改 善 箇 所 説 明 図

改 善 前	改 善 後
 補強板なし	 補強板追加

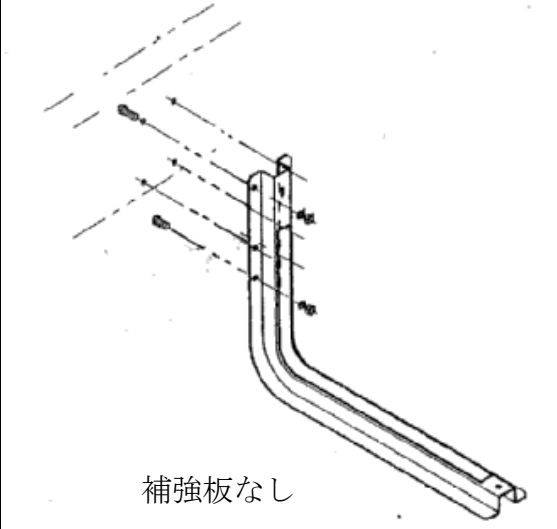
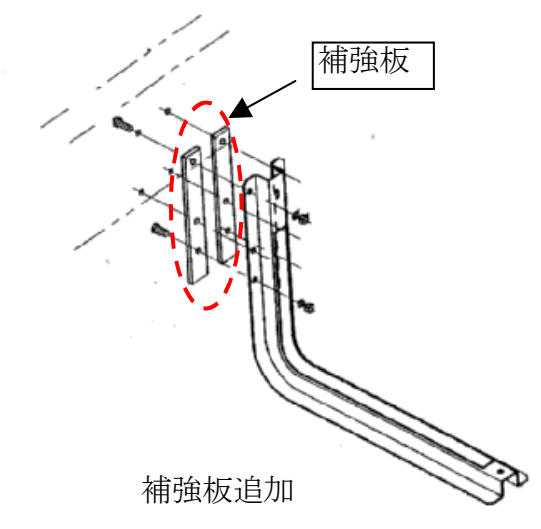
【基準不適合箇所】

トラックの燃料タンクの取付位置が不適切なものがある。そのため、そのまま使用を続けると、走行時の振動等により、燃料タンクの端部に亀裂が発生し、最悪の場合、燃料が漏れるおそれがある。

【改善措置の内容】

燃料タンク固定用金具に補強板を追加する。また、燃料タンクを新品に交換する。
